Peetri alevikus riigitee nr 11330 Järveküla-Jüri tee km 0,95-1,05 Järvesuu ja km 1,53-1,62 Järveveere bussipeatuste projektist

Olete esitanud Transpordiametile kooskõlastamiseks Harju maakonnas Rae vallas Peetri alevikus riigitee nr 11330 Järveküla-Jüri tee (edaspidi *riigitee*) km 0,95-1,05 Järvesuu ja km 1,53-1,62 Järveveere bussipeatuste projekti (Teejoon OÜ; töö nr 2602; edaspidi *projekt*).

Joonis 1. Väljavõte projekti asendiplaanist

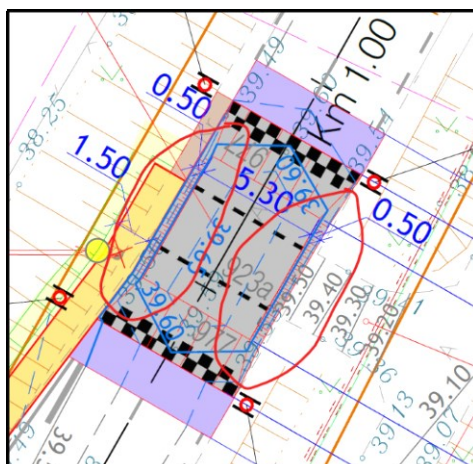
1. Asendiplaanil näidatud künnis peab olema sõiduteega ühes tasapinnas. Esitatud joonistel kõrguslahendus ei ole üheselt mõistetav ning viitab võimalikule kõrguste erinevusele. Palume lahendust korrigeerida ja eemaldada „Projekteeritud sõidutee kaldosa 0-10 cm“ tingmärk (vt *joonis 1*).

Joonis 2. Väljavõte projekti asendiplaanist

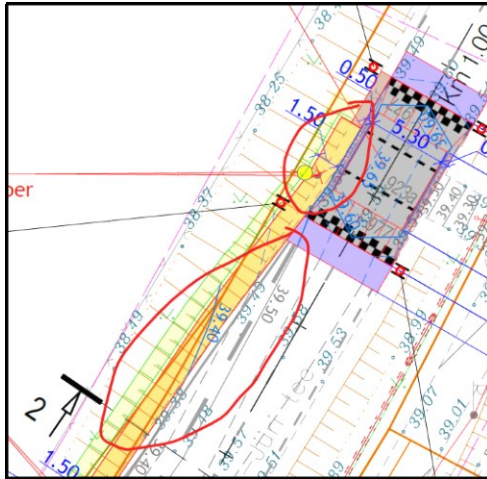
2. Kergliiklustee ja teeületuskoha (künnise) piirkonnas puuduvad vajalikud kõrgusarvud (vt *joonis 2*). Palume täiendada vertikaalplaneeringut selliselt, et lahenduse nõuetekohasust oleks võimalik kontrollida.
